**VIKHAMMER BHG** Ordr.: 5/1, 5/45, 5/343

Lokaliseringsplaner

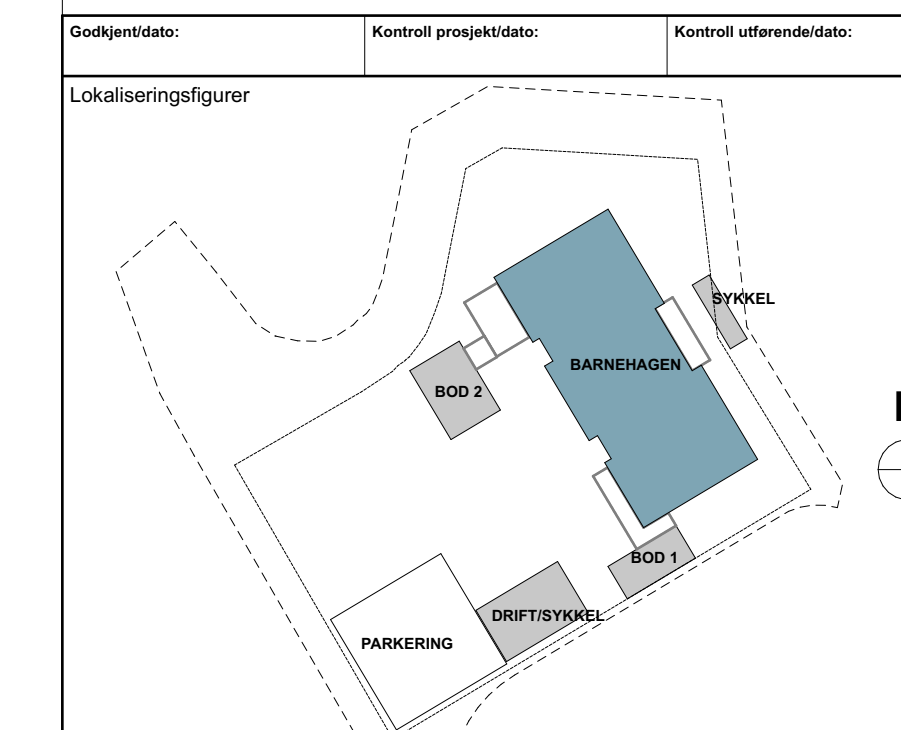
RIAKU:  
Markert lydspilt ut fra sylomer og sisseplan dateret 22.04.22 fra RIAKU.  
Trappreposisvagtang må vibrasjonisoleres for å unngå forplantning av tryknløyd til øvrige konstruksjon.

Det er tatt utgangspunkt i lydtegninger dateret 22.04.22. I veggskjema er det markert hvilke veggtyper som har forskriftskrav til luftlydisolasjon og vegger som har en anbefaling til luftlydisolasjon i prosjektet. Veggtyper hvor det er en anbefaling til luftlydisolasjon er markert i rødt i veggskjema og toveggplaner er det markert med rød strek under vegg "taber".

Guulskil. Skurstr plasseres min. 25 mm fra øverste membranlagt ved dørterstet.
